Casa Rocha — qué se hizo (plano R1.6 y modelo ETABS R1.0)

Morelia, Michoacán · 2 de octubre de 2026 · Base: 001_PLANO_CROCHA_R1.5.dxf y machote 002_HUAYACAN_R2.2.e2k

REVISIONES
R1.5 SEP-2026 EMISIÓN ANTERIOR.
R1.6 OCT-2026 COMEDOR PARA 15 PERSONAS; ESCALERA SIN EL PRIMER
ESCALÓN (17 PERALTES, HUELLAS COMPENSADAS); EJES H Y 10
A CENTRO DE MURO; MURO, PUERTA Y MUEBLE EN RECÁMARA
PRINCIPAL; BLOQUES DE AUTOS Y SALA; COTAS Y NOTAS
SIN ENCIMARSE; DIBUJOS AMPLIADOS EN LÁMINAS.

ESCALERA CURVA — DETALLE (RECALCULADA: SE ELIMINA EL PRIMER ESCALÓN)

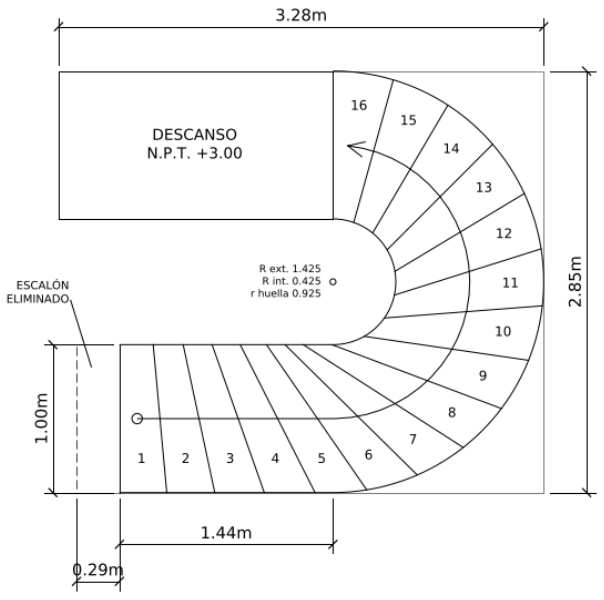
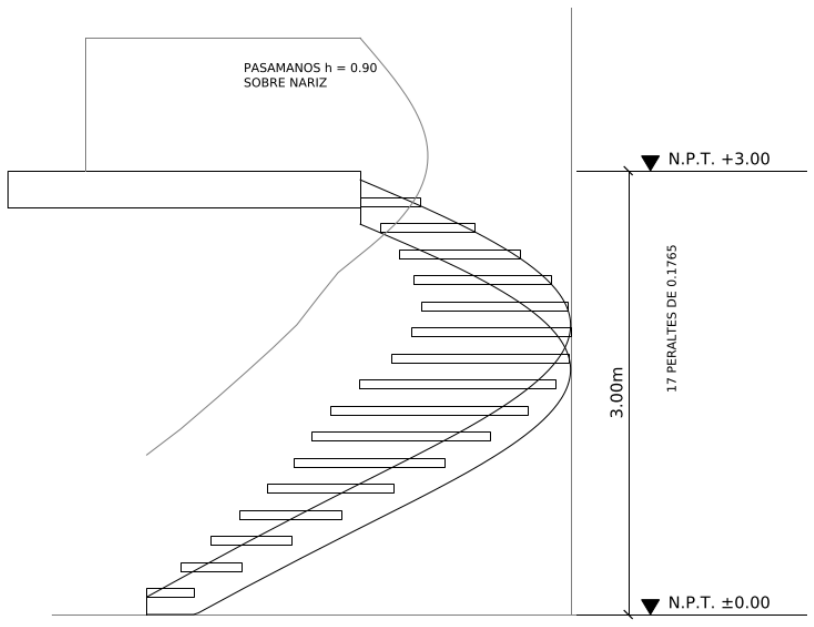
- **Escalera sin el primer escalón:** el arranque se recorre 0.29 m y se mantienen 17 peraltes. Se redibujó en planta baja, planta alta, cortes A-A' y B-B' (además ya asienta en N.P.T. ±0.00; antes estaba 4 cm arriba) y en la lámina A-03, con isométrico nuevo y tablas de geometría y trazo.

Escalera recalculada (no cumplía con sólo quitar el escalón):

Opción	Peralte	Huella en línea de huella	Huella a 0.40 del barandal int.	2P + H	¿Cumple?
16 peraltes (sólo quitar el escalón)	0.1875	0.29	0.26	0.665	No: P > 0.18 y 2P+H > 0.65
17 peraltes, 11 huellas radiales en la curva	0.1765	0.264	0.236	0.617	No: H40 < 0.25
17 peraltes, 16 huellas compensadas (elegida)	**0.1765**	**0.264 – 0.278**	**0.251 – 0.265**	**0.617 – 0.631**	**Sí (criterio del plano)**

Mismo hueco y mismos radios (int. 0.425 / ext. 1.425). La huella interior mínima es de 0.123 m. Queda pendiente con el D.R.O.: el Reglamento de Morelia pide huella de 0.28 y máximo 15 peraltes entre descansos, y la escalera original ya tenía 17.

NOTAS DE LA ESCALERA
1. SE ELIMINA EL PRIMER ESCALÓN: EL ARRANQUE SE RECORRE 0.29 m (DE 37.551 A 37.841 EN EJES DE PLANTA).
2. DESNIVEL 3.00 m = 17 PERALTES DE 0.1765 m (MÁX. 0.18 ✓).

3. 16 HUELLAS COMPENSADAS (BALANCEADAS) EN TODO EL TRAMO: EN LÍNEA DE HUELLA (r = 0.925) 0.264 A 0.278 m; A 0.40 m DEL BARANDAL INTERIOR 0.251 A 0.265 m (MÍN. 0.25 ✓).

4. 2P + H = 0.617 A 0.631 m (ENTRE 0.61 Y 0.65 ✓).
5. CON EL MISMO HUECO, 11 HUELLAS RADIALES DARÍAN 0.236 m A 0.40 DEL BARANDAL (NO CUMPLE); CON 16 PERALTES EL PERALTE SERÍA 0.1875 m (NO CUMPLE). POR ESO SE COMPENSA.

6. TRAZO: CADA NARIZ UNE EL PUNTO DE DIVISIÓN DEL BORDE EXTERIOR CON EL DE LA LÍNEA A 0.40 m (TABLA 2).
7. ANCHO 1.00 m; R EXT. 1.425; R INT. 0.425. HUELLAS e = 0.06 SOBRE ZANCA CURVA EXTERIOR; BARANDAL DE CRISTAL TEMPLADO h = 0.90.

8. VERIFICAR CON EL D.R.O.: EL REGLAMENTO DE MORELIA PIDE HUELLA 0.28 Y MÁX. 15 PERALTES ENTRE DESCANSOS (LA ESCALERA ORIGINAL YA TENÍA 17).

Muros y losas del modelo sobre el plano

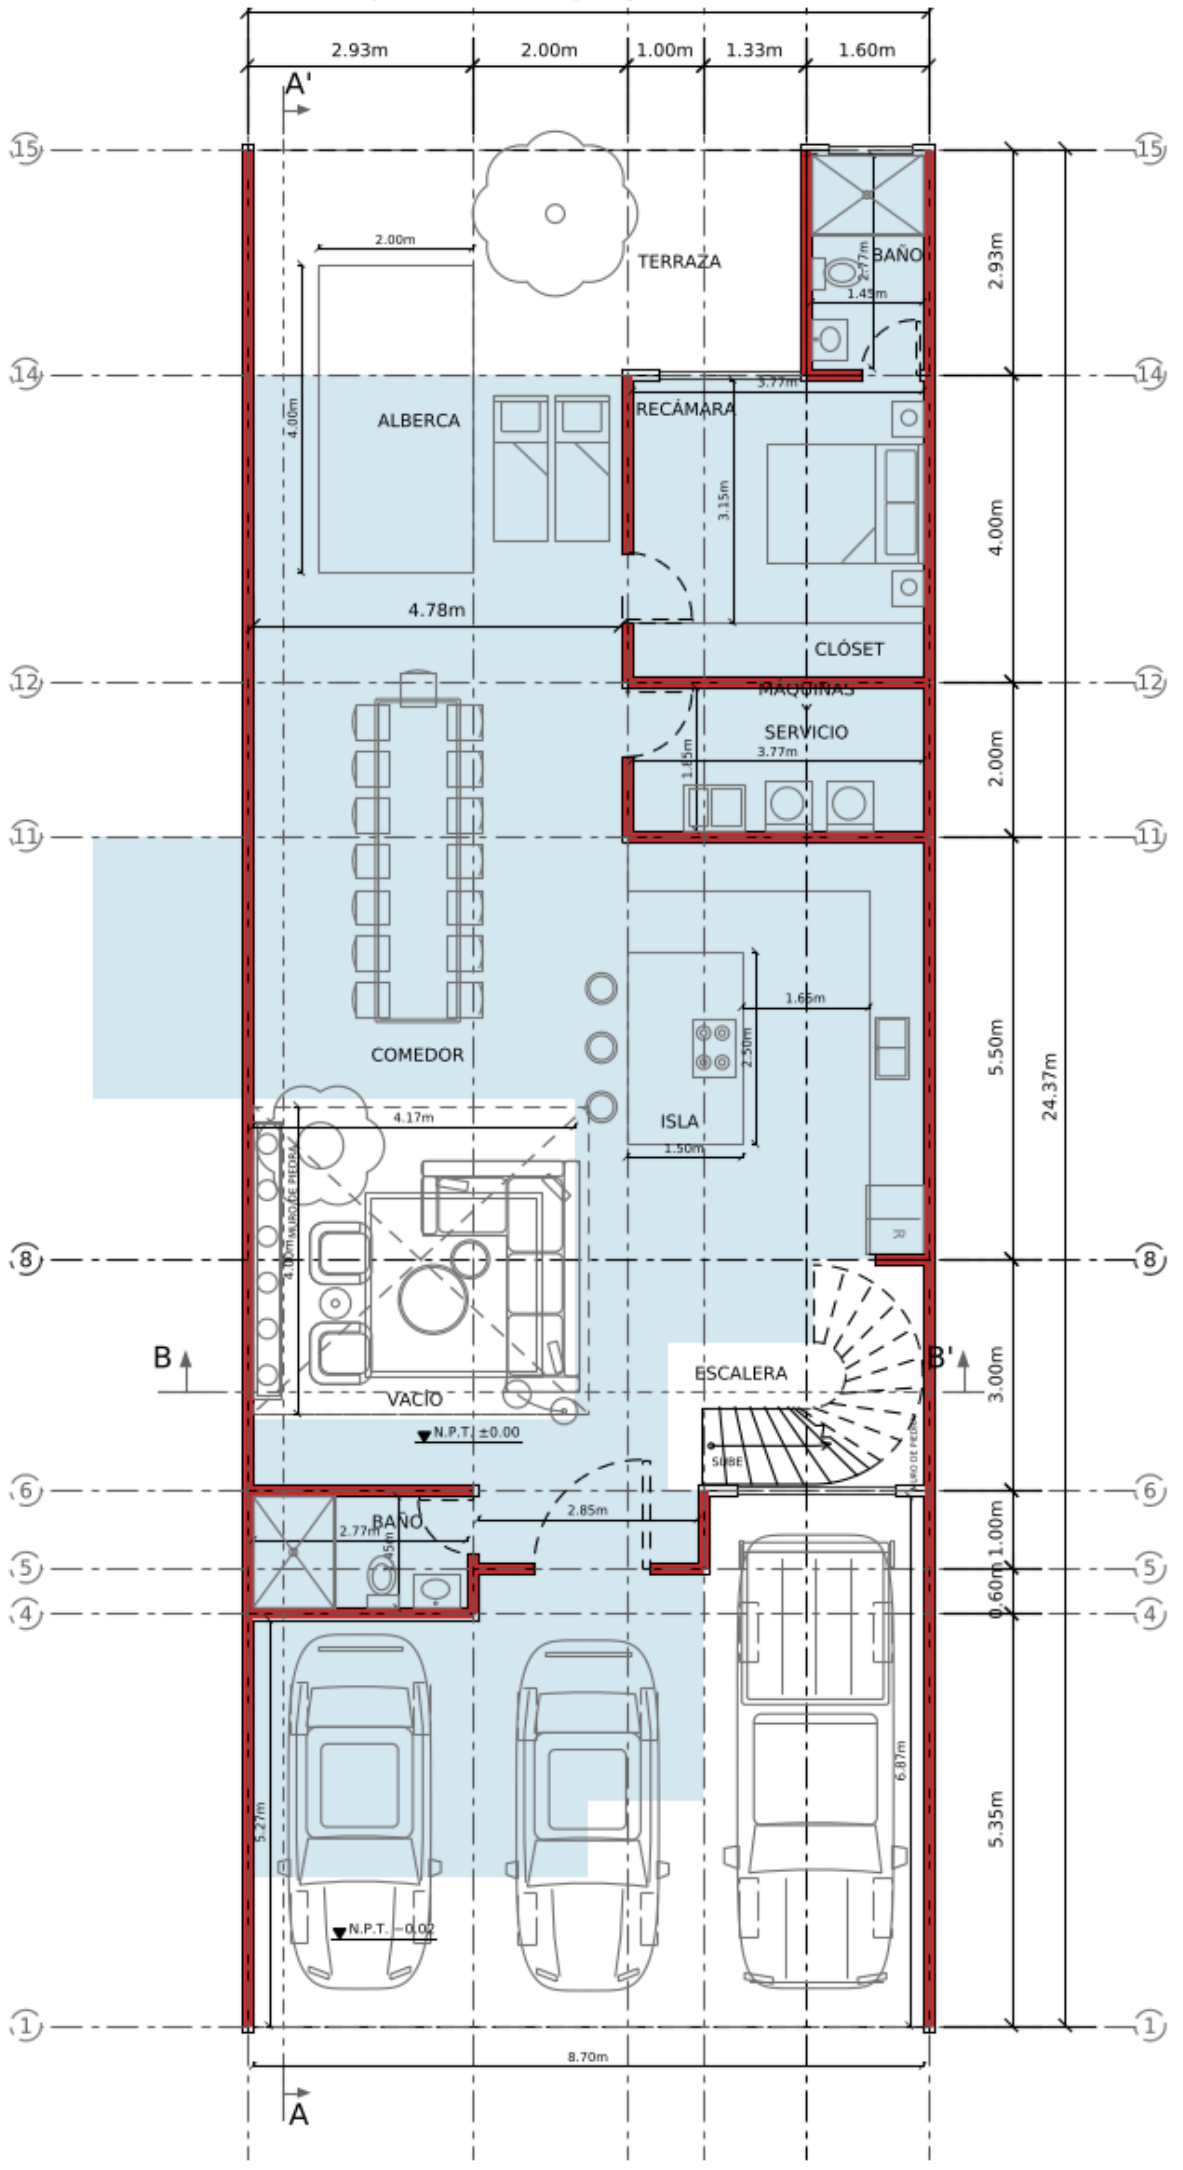
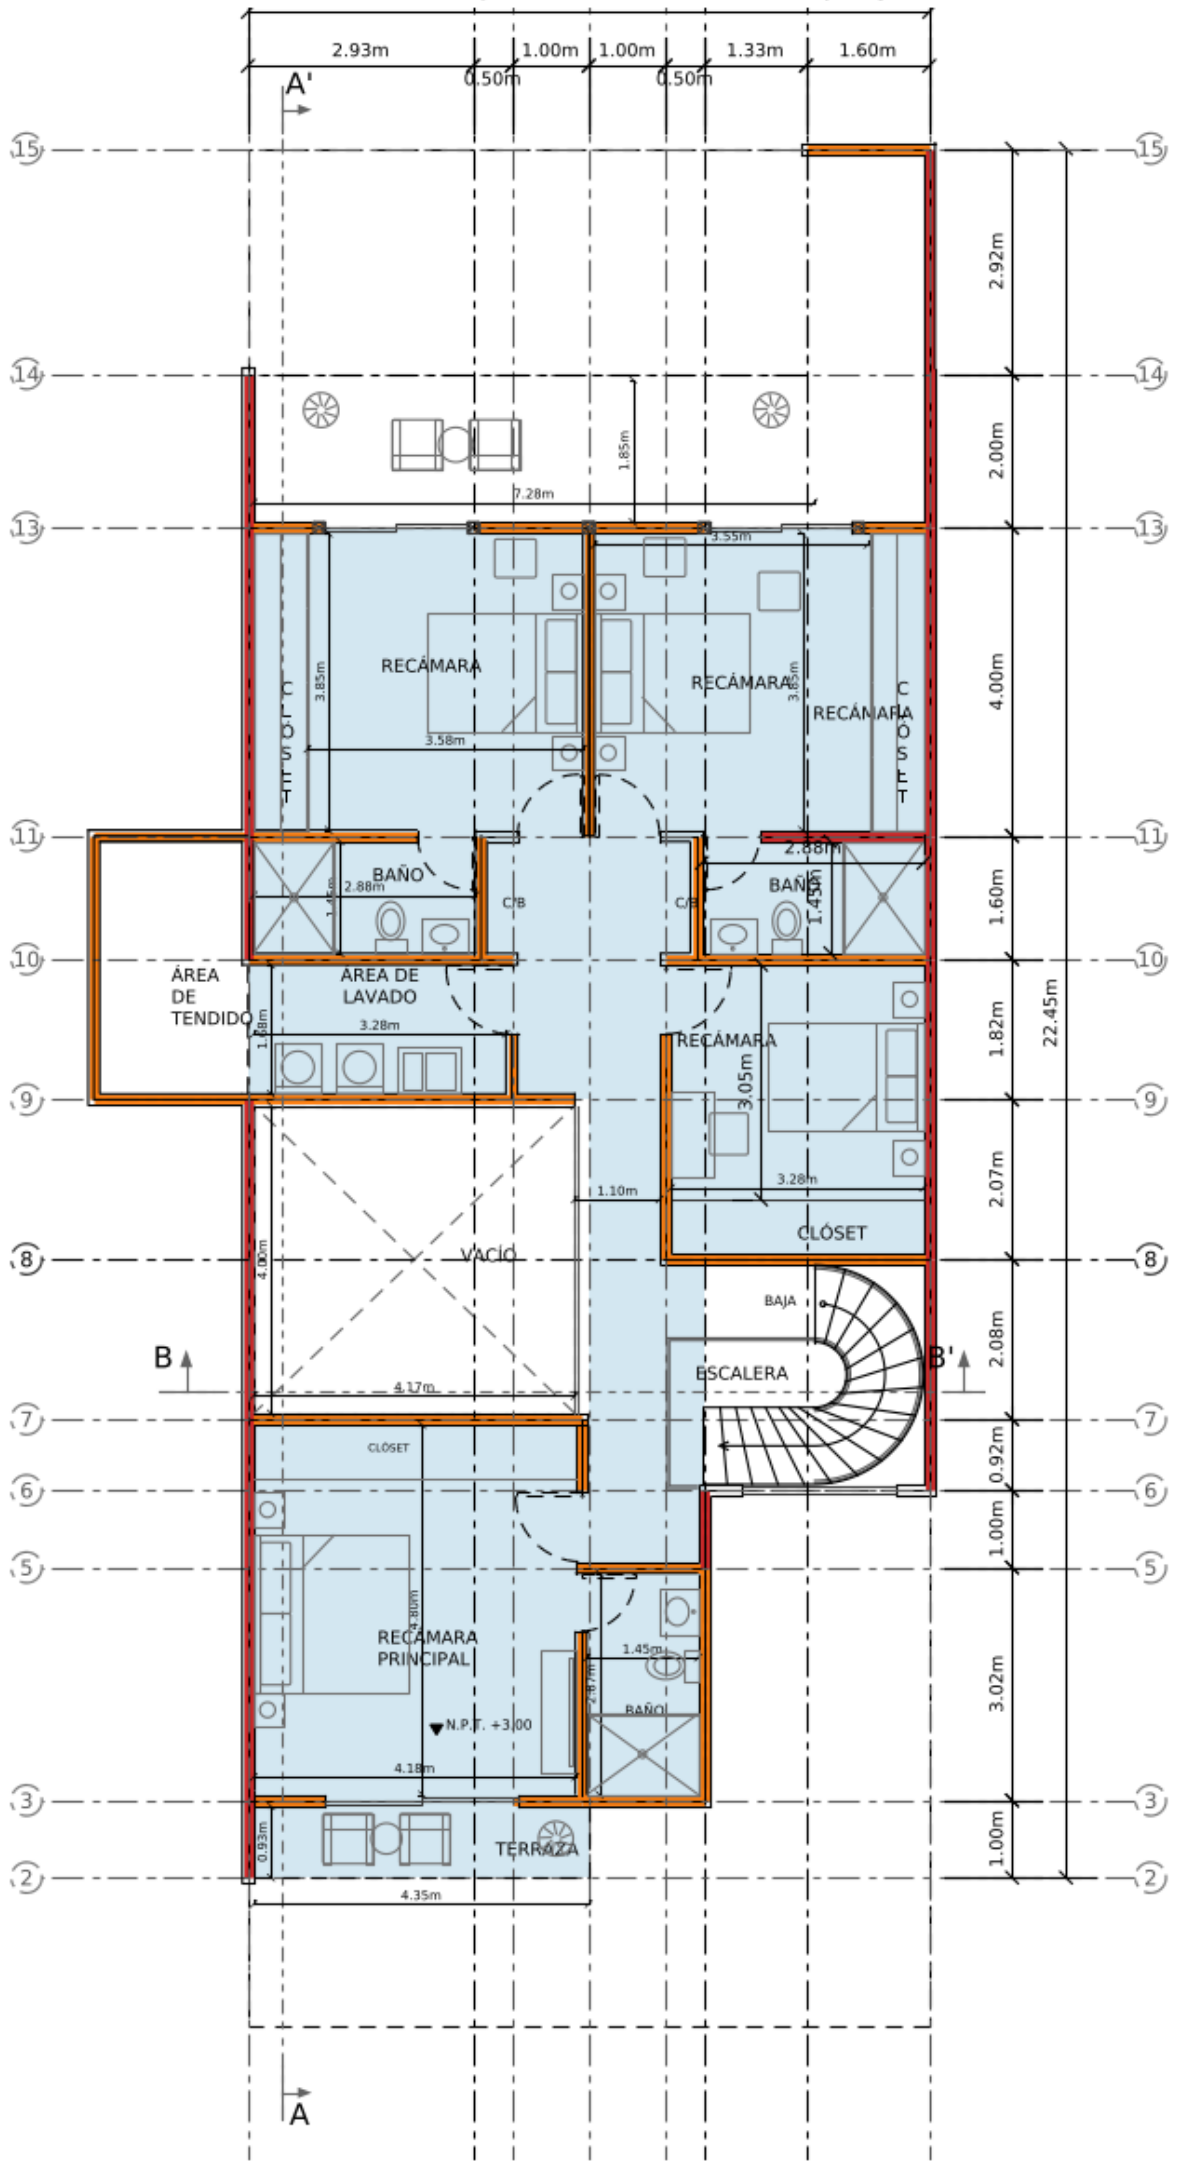
- **a0r y tipo de terreno:** confirmar con PRODISIS y, de preferencia, con un estudio de mecánica de suelos.
- **29 muros de PA están sobre losa** (grupo "MUROS PA SOBRE LOSA (SIN MURO ABAJO)"). En el modelo descansan directo en la losa reticular, así que en obra necesitan trabe o nervadura reforzada. Hay además 4 tramos sin losa arriba (bardas de la terraza 13-15).

- **Cochera:** la losa N+3.00 sobre la cochera (ejes 2-6, A-G) sólo apoya en el muro A y en el baño de PB, y el muro oriente del baño de PA (eje G) cae en el borde libre de esa losa. El plano no trae trabes ni columnas al frente (eje 2) ni en el eje G, y el modelo no las inventa; hay que definirlas.

- **Claros grandes:** en sala y comedor la losa salva hasta 8.85 m entre los muros A y J. Revisar si h = 25 alcanza o si hacen falta trabes.
- **PB casi sin muros en X:** 16.6 m de muro en X contra 57.6 m en Y (garage, sala y comedor abiertos). Revisar torsión y cortante en esa dirección.
